GX10#系、JZX10#系、LX10#系

## 標 題 マークII、チェイサー、クレスト修理書の内容変更のお知らせ

マークII、チェイサー、クレスト修理書（品番62174、1996年9月発行）の内容に誤りがありましたので訂正します。

部位 P14-11 センターエアバックセンサーASSY 脱着構成図の訂正

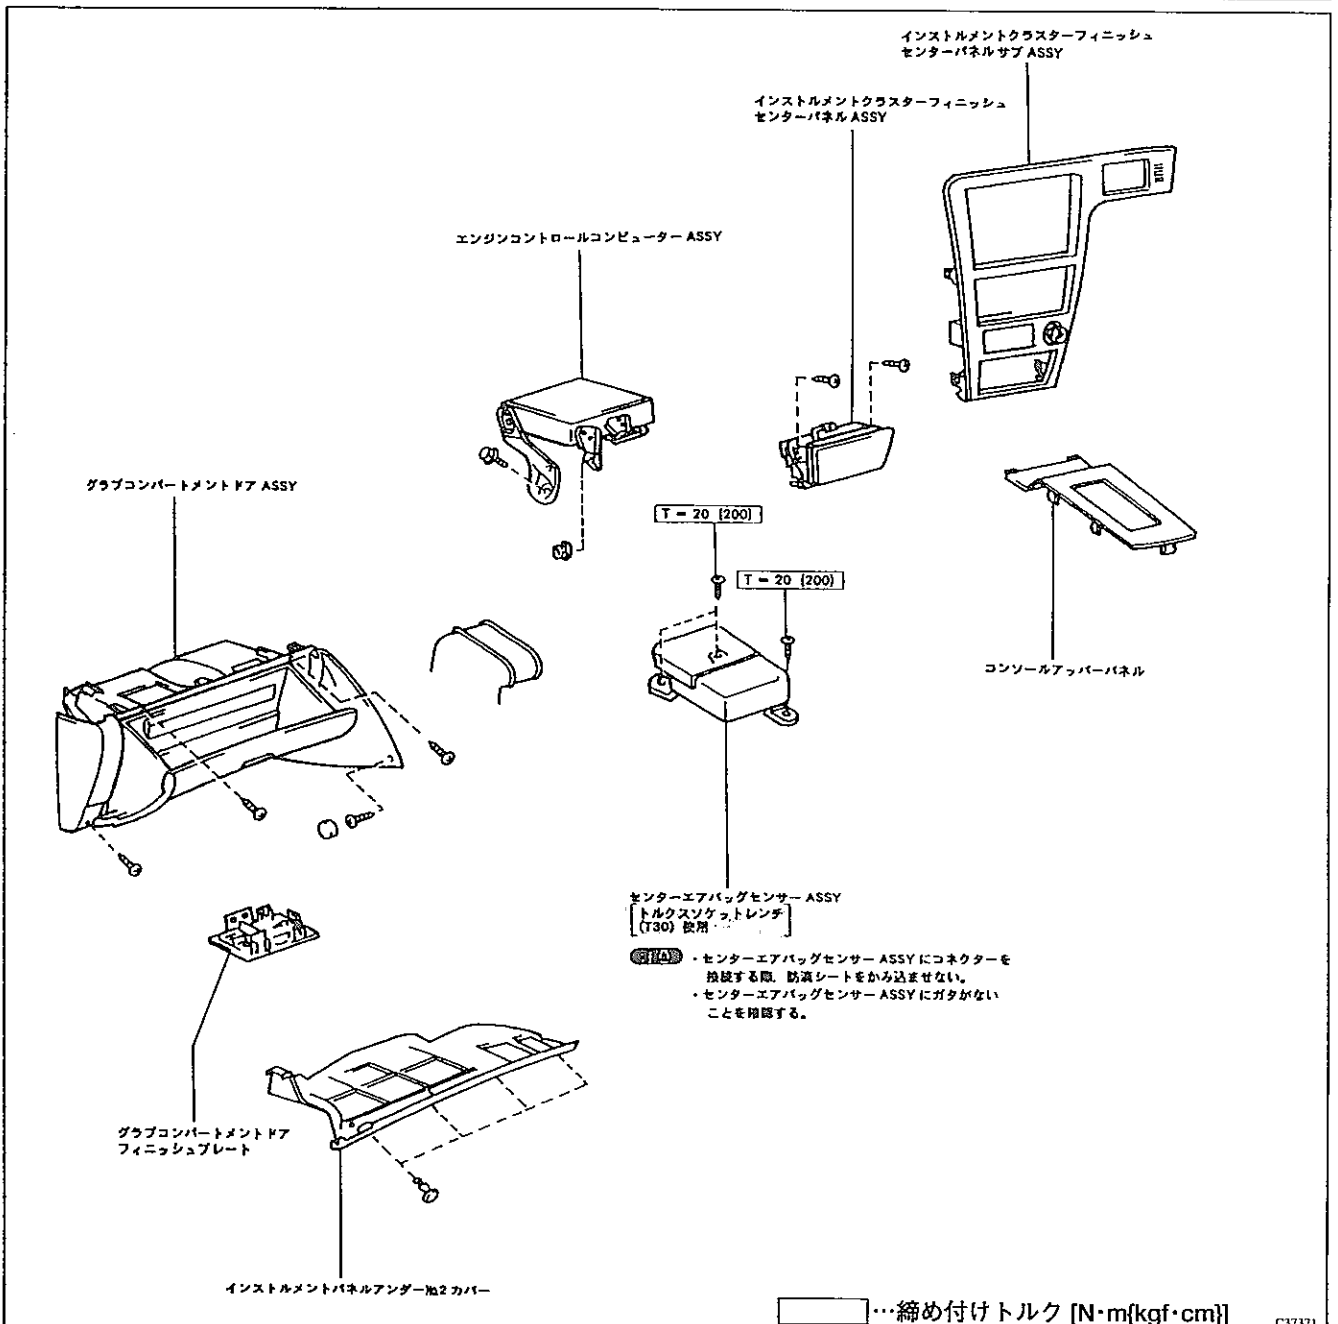
センターエアバッグセンサーASSYの工具は準備品（P14-5）に記載してあるトルクスケットレンチ（T40）です。
